Autorité environnementale

**Avis de l’Autorité environnementale sur la
création d’un demi-diffuseur sur l’A6 au nord de
Chalon-sur-Saône à Fragnes-La-Loyère (71)**

n°Ae : 2021-54

Avis délibéré n° 2021–54 adopté lors de la séance du 8 septembre 2021

Figure 3 : Localisation des deux zones de compensation pour la destruction des zones humides (source : dossier)

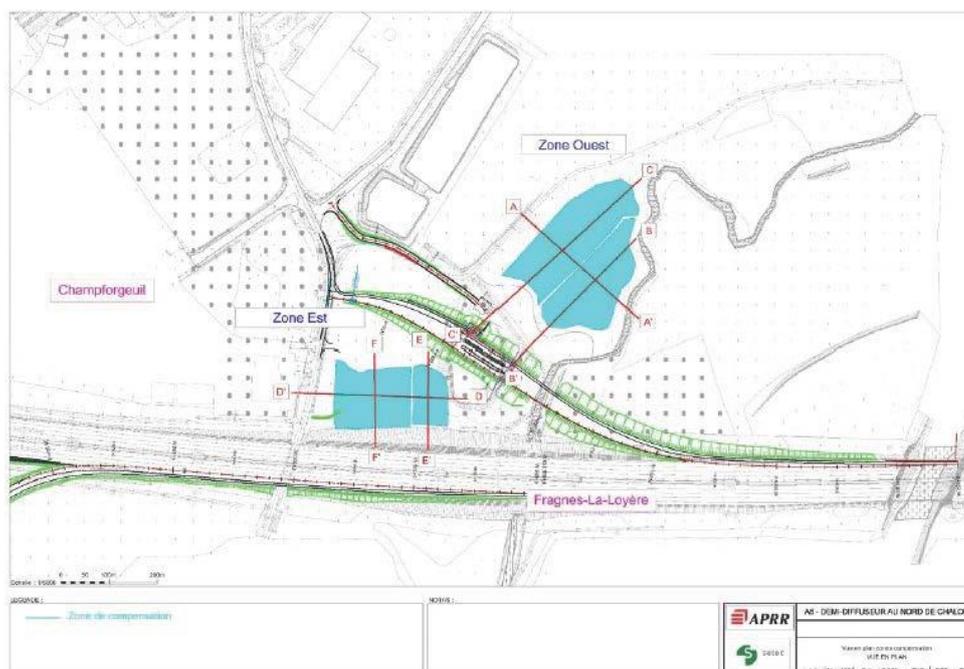
Le dossier présente des mesures de compensation du fait des effets résiduels du projet par destruction des habitats. Les deux principales mesures portent sur la restauration du caractère humide et la création de nouveaux habitats humides de la zone de compensation hydraulique (MC01) et la réhabilitation de zones humides existantes dans cette même zone (MC02). Dans son avis du 21 mai 2021, l'Office français de la biodiversité (OFB), faisant suite à un précédent avis ayant donné lieu à des modifications du projet sur les mesures compensatoires, souligne que les opérations de décaissement n'apportent pas de plus-value écologique, ce à quoi souscrit l'Ae.

S'agissant du planning de mise en place des mesures de compensation, l'engagement du maître d'ouvrage de commencer la mise en place de ces mesures avant le démarrage des travaux reste assez peu précis.

En réponse aux observations de l'OFB, le maître d'ouvrage a ajusté les mesures de compensation notamment en limitant le décaissement, tout en maintenant le principe d'une mutualisation entre les mesures de compensation de destruction des zones humides avec les mesures nécessaires à la compensation hydraulique. Les objectifs fixés par le Sdage 2016-2021 (disposition 6B04 reprise à l'identique dans le projet de Sdage 2022-2027 par la disposition 6B03) d'une compensation à hauteur de 200 % des 1,13 ha de zones humides détruites seraient atteints par les zones décaissées (1,3 ha) et par les mesures prises d'amélioration des fonctionnalités de zones humides existantes (1,4 ha) soit au total 2,7 ha de compensations. Comme le montre l'étude d'impact, les zones de décaissement interviennent pour l'essentiel sur des secteurs qui sont déjà des zones humides. La visite sur place a permis de constater que les sites d'implantation de ces mesures correspondent principalement à des zones de cultures de maïs qui constituent des zones humides fortement dégradées (le Sdage exigeant que la compensation se fasse au moins à hauteur de 100 % par la création de nouvelles zones humides ou la restauration de zones fortement dégradées).

L'Ae recommande de finaliser la mise en place des mesures de compensation avant le début des travaux.

Figure 6 : À gauche, l'urbanisation sur la zone d'étude (jaune : Zone agricole, vert : Zone naturelle et forestière, rose : Zone urbaine, hachuré bleu : Emplacements réservés) et à droite les communes du Grand Chalon. Source : dossier/site Grand Chalon.

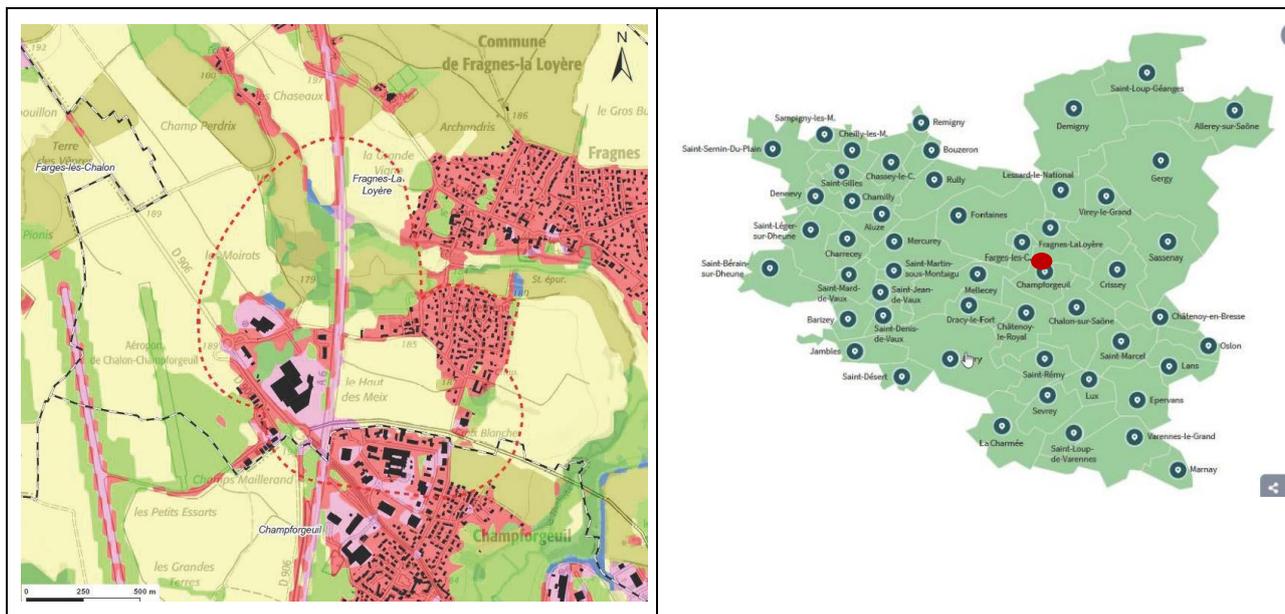
La mise en comptabilité du PLUi n'ouvre pas de nouvel espace à l'urbanisation, se bornant à autoriser l'infrastructure. Dès lors, l'évaluation environnementale de la mise en compatibilité des documents d'urbanisme n'envisage aucun effet de l'infrastructure sur l'urbanisation. Une telle conclusion paraît à ce stade peu étayée puisque le projet de demi-diffuseur concerne potentiellement des communes au nord de Fragnes–La–Loyère incluses dans le périmètre du Grand Chalon (voir figure 6) dont l'urbanisation, à plus long terme, pourrait être favorisée par un accès plus direct à des zones d'activité.

L'Ae recommande de reprendre dans l'étude d'impact l'évaluation des effets du projet sur l'urbanisation dans les communes voisines au sein de l'étude d'impact, ainsi que l'évaluation environnementale de la mise en compatibilité des documents d'urbanisme pour tenir compte des effets induits sur les zones qui deviendront plus accessibles du fait du projet.

Figure 5 : Mise en compatibilité du PLU : jaune Zone agricole, vert Zone naturelle et forestière, rose, Zone urbaine, hachuré bleu Emplacements réservés. Source : dossier.

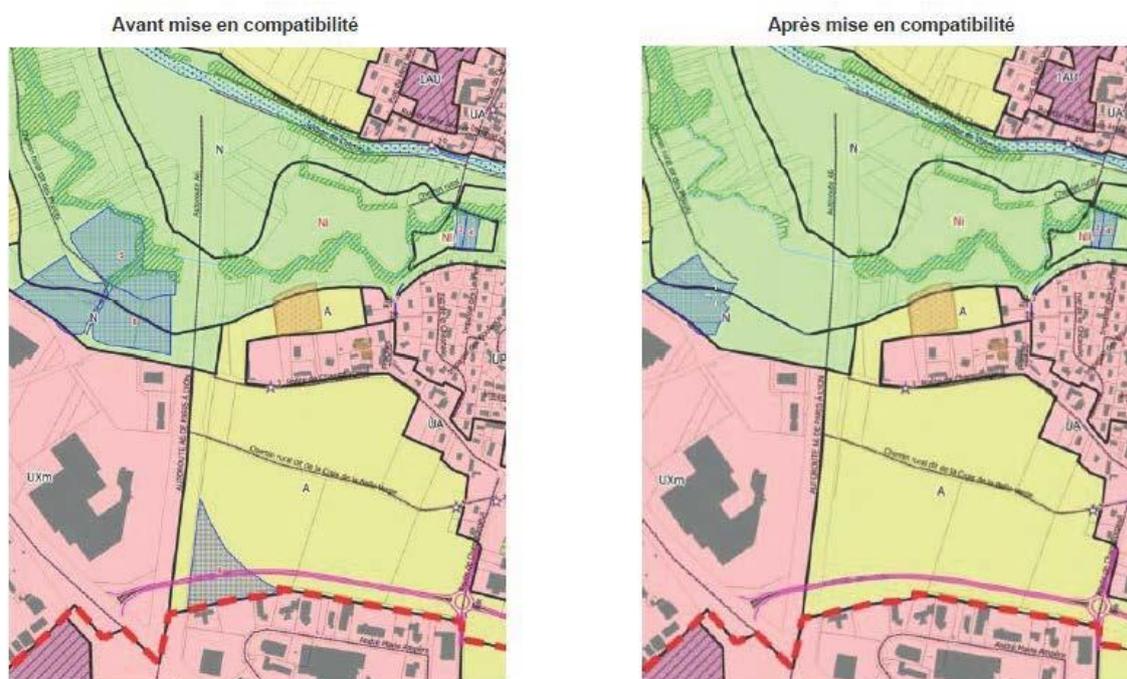
Le dossier comprend un chapitre dédié à l'étude d'impact de la mise en compatibilité du PLUi qui se réfère à l'étude d'impact du projet sans apporter de compléments. La cohérence de la modification du PLUi avec le PPRi de la Corne n'est pas démontrée.

L'Ae recommande de vérifier la cohérence de la modification de PLUi du Grand Chalon avec le plan de prévention des risques d'inondation (PPRi) du bassin de la Corne.
